# PROPUESTAS DE MEJORAS AL DISEÑO DE DETALLE DE LA PLMQ

## 5. ESTACIÓN 03 - SOLANDA

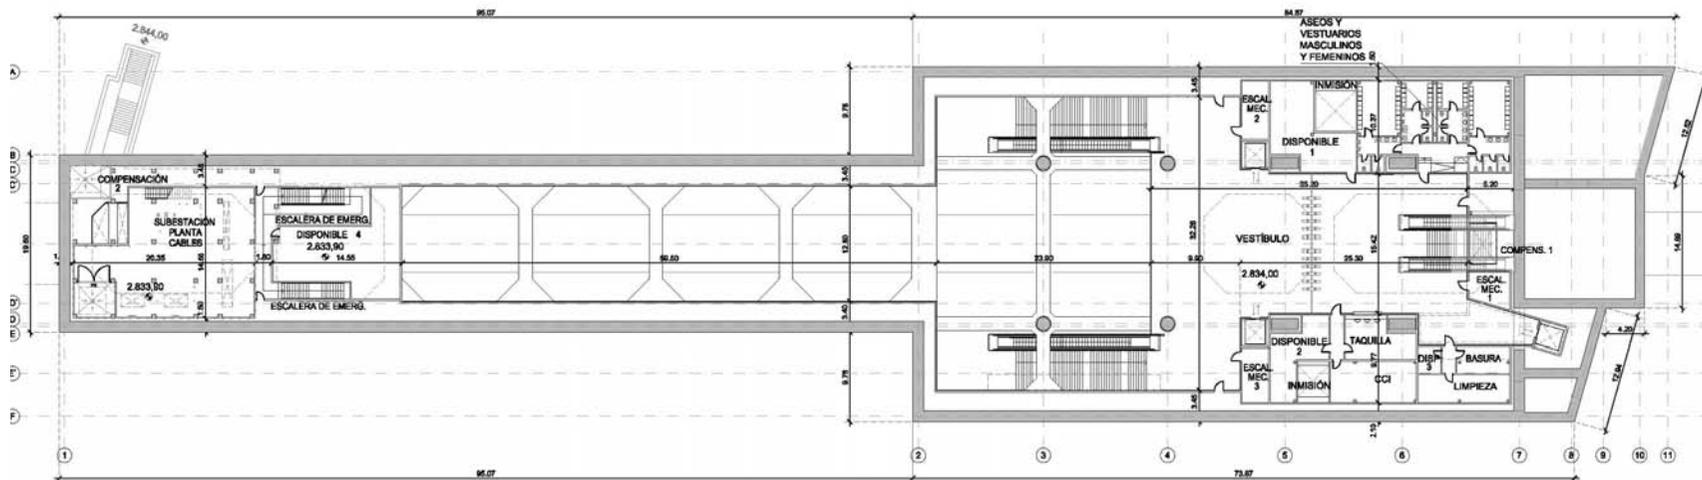
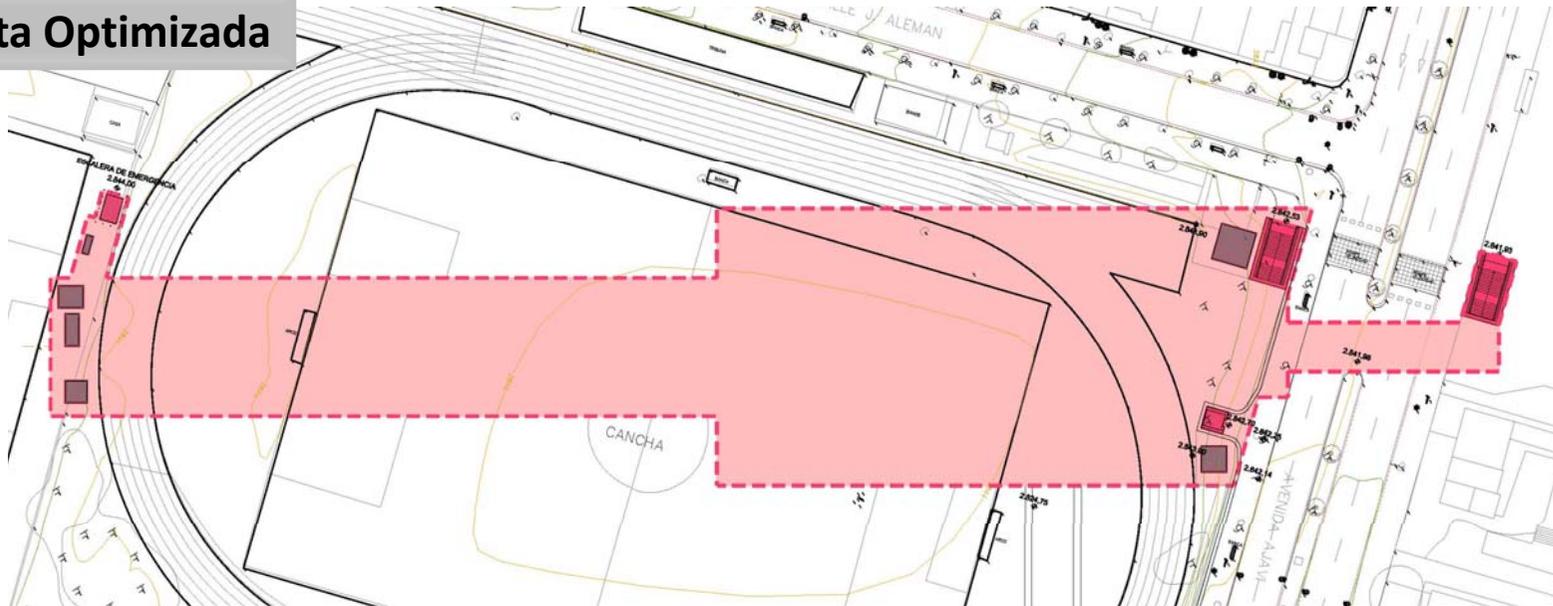
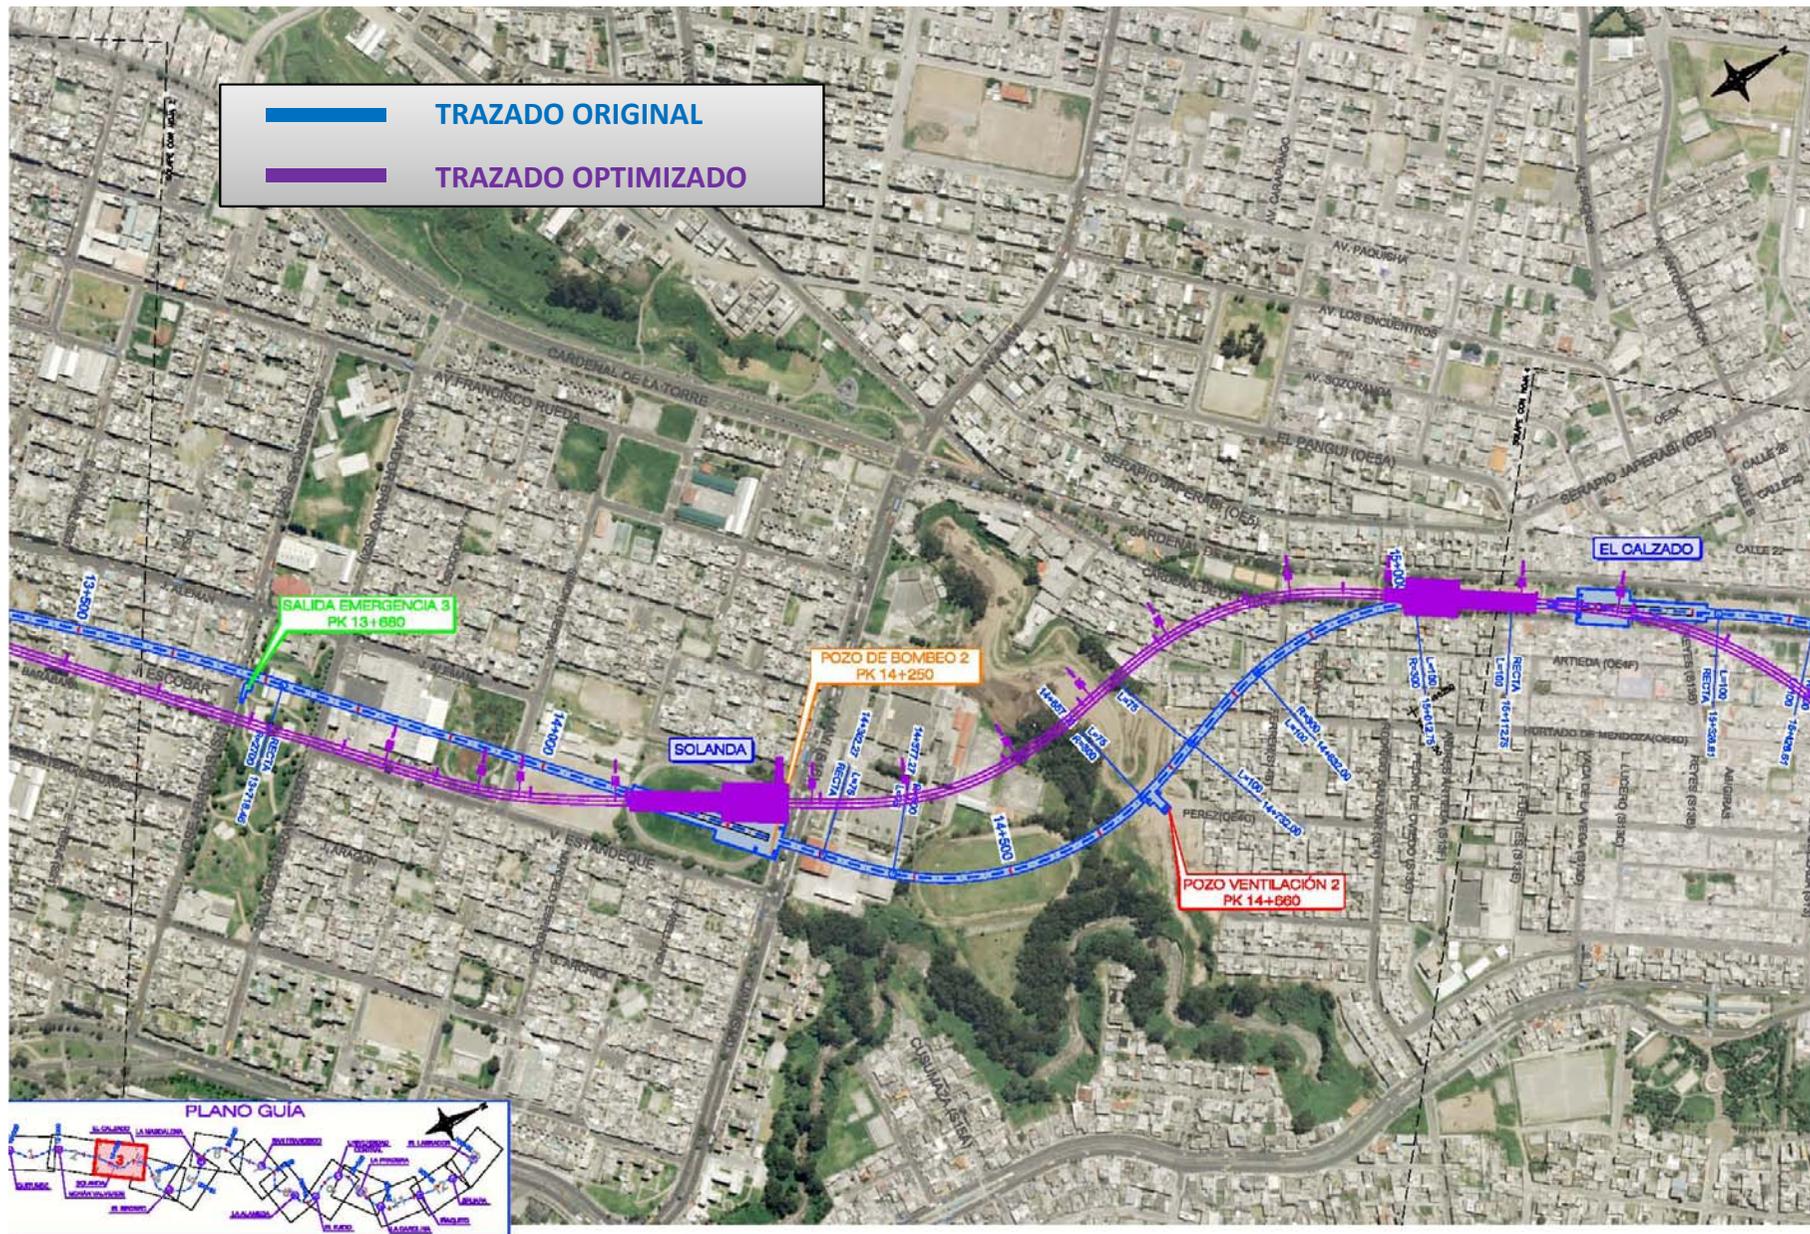
- 1) Variación de la situación en planta que evita el paso bajo una piscina y además permite modificar el trazado y de forma subsecuente habilita la nueva posición de El Calzado
- 2) La estación es prácticamente igual en volumen y superficie
- 3) El número de pilas pilote se reduce notablemente de 18 a 4

- ✓ Reducción del número de pilas-pilote con el consecuente ahorro
- ✓ Se añade un acceso nuevo
- ✓ La salida de emergencia y las rejillas de ventilación se han recolocado fuera del recinto de las pistas, lo que permite reponer la situación previa a las obras

## 6. TRAMO TÚNEL entre SOLANDA y EL CALZADO

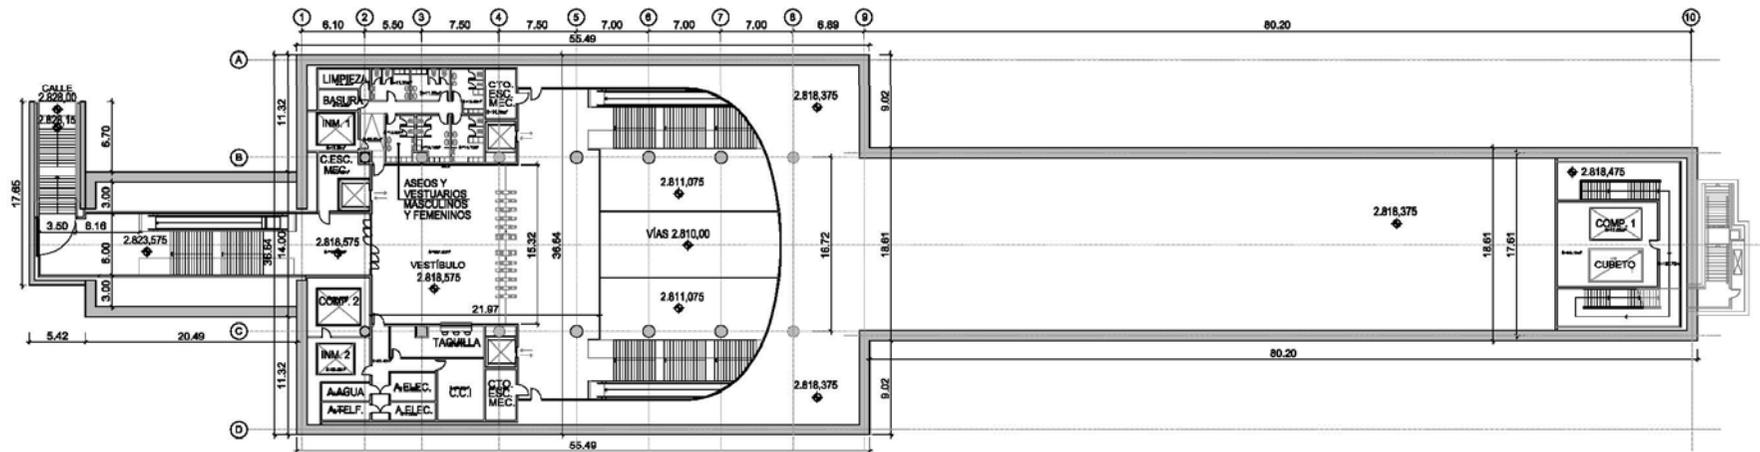
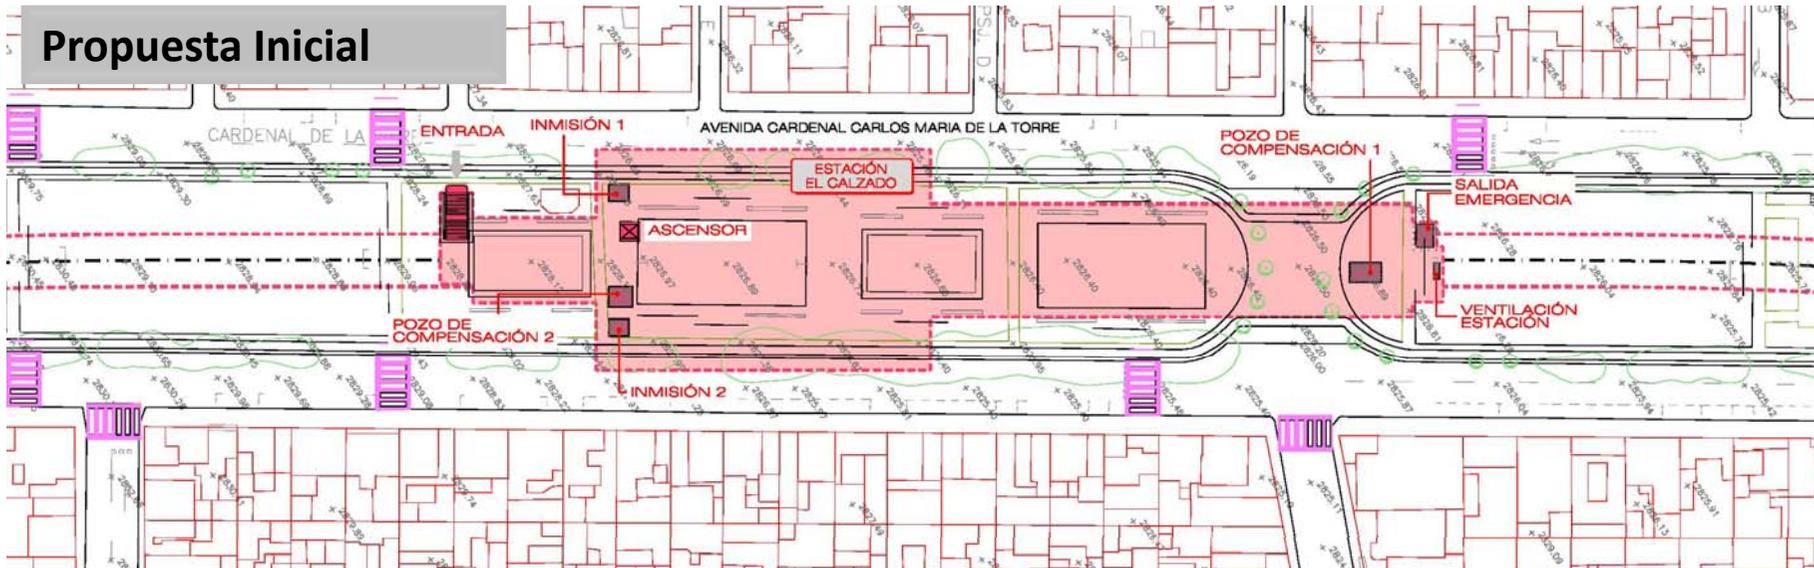
- 1) Variación del trazado en planta entre las estaciones
- 2) Modificación el trazado en perfil para mejorar el cruce sobre el colector de la quebrada Río Grande

- ✓ Se evita el cruce con poca cobertura bajo la piscina de la zona deportiva de Ajaví
- ✓ Se mejora el cruce sobre el colector de la quebrada Río Grande

## 7. ESTACIÓN 04 – EL CALZADO

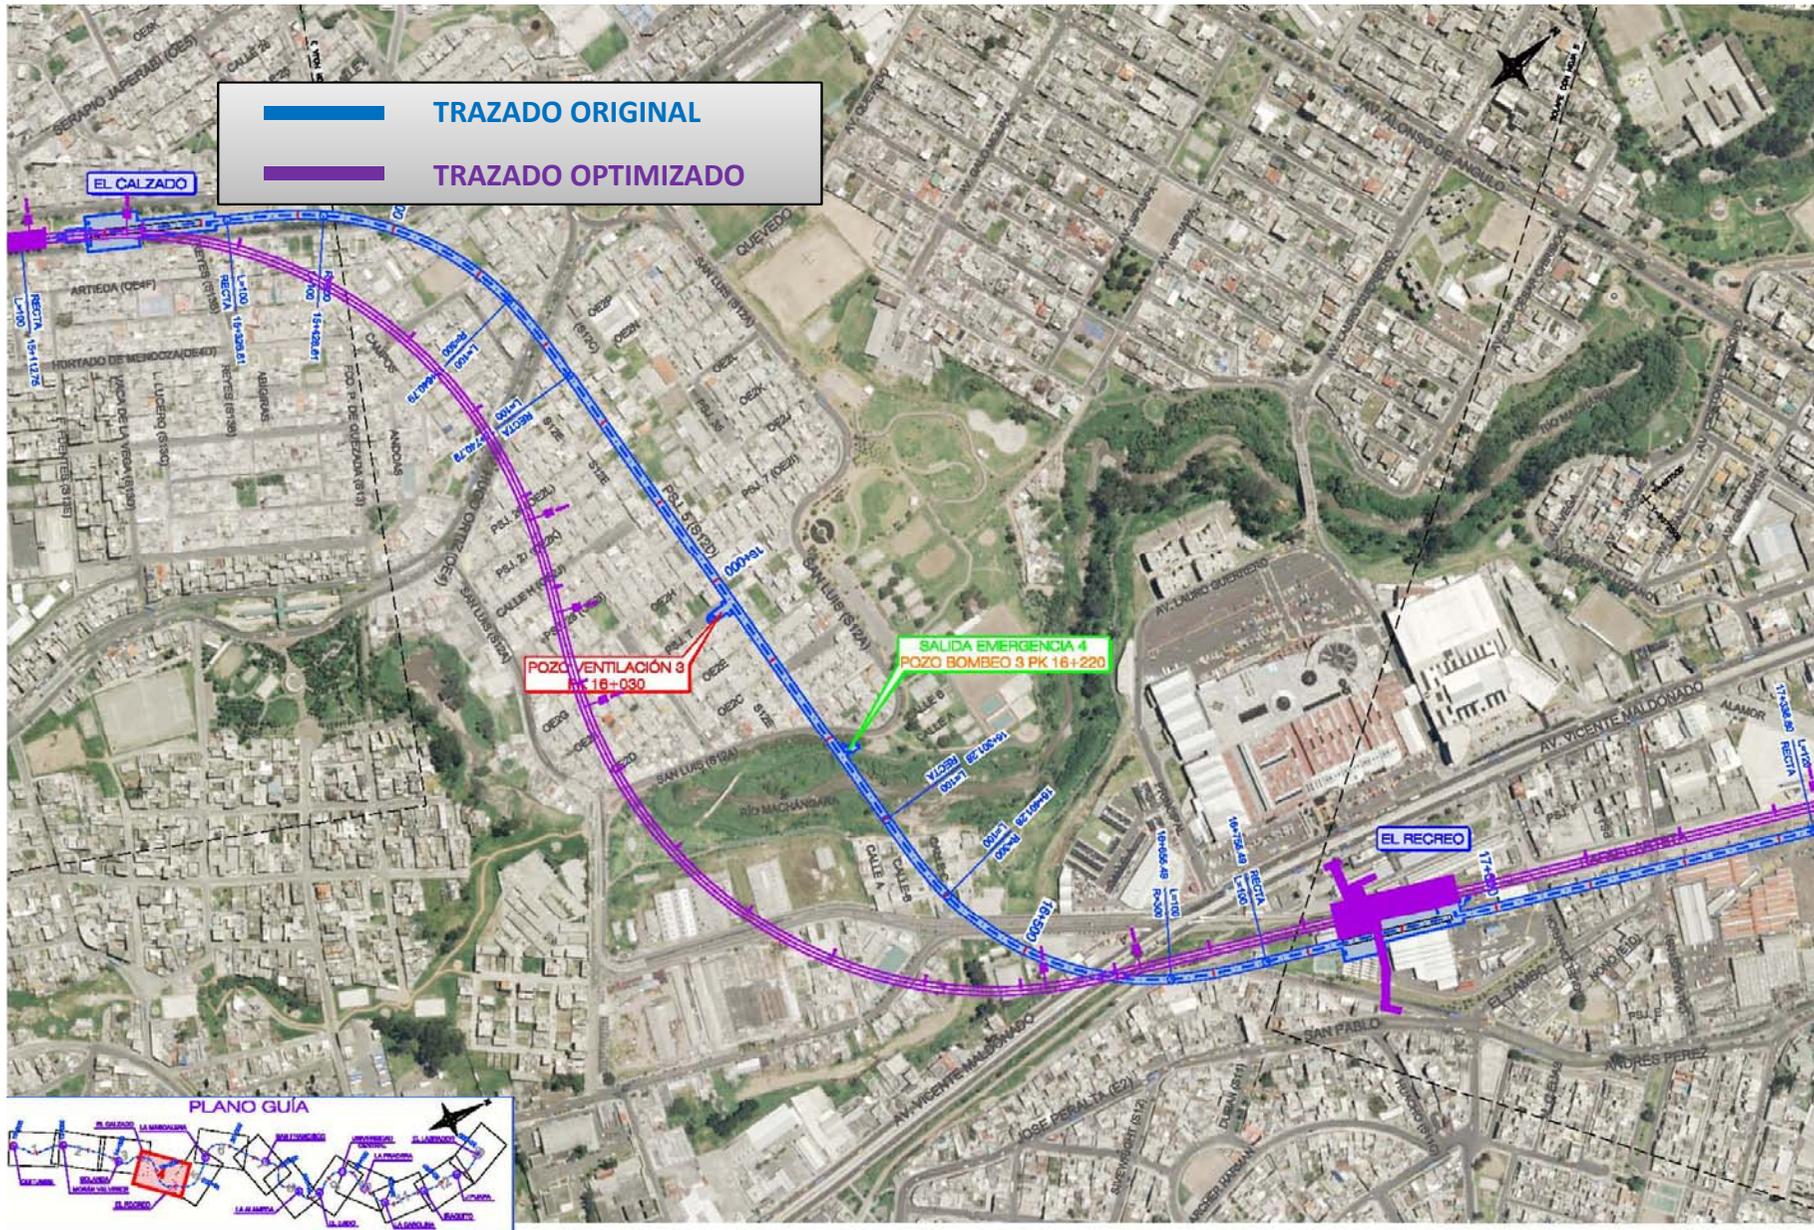
- 1) La estación se desplaza hacia el Sur para permitir la modificación de trazado que se comenta después, y se sube su rasante de la 2810 a la 2818 para evitar construir la solera en una capa con carga artesiana
- 2) Se reduce el volumen de la estación al subir la rasante pero se sustituye parte del túnel con EPB por túnel entre pantallas con arrastre posterior de la EPB, en una longitud de unos 265 m
- 3) Se reduce drásticamente el número de pilas pilote, de 14 a 6

- ✓ Reducción del número de pilas-pilote y reducción del volumen general de la estación.
- ✓ Se evita el riesgo de taponazo en el fondo de la excavación y el sobredimensionado de la contrabóveda
- ✓ En la nueva posición se evita afectar al colector Cardenal de la Torre, además de permitir el nuevo trazado del túnel hacia El Recreo
- ✓ No es necesaria rampa de excavación, al poderse atacar desde las zonas de túnel entre pantallas
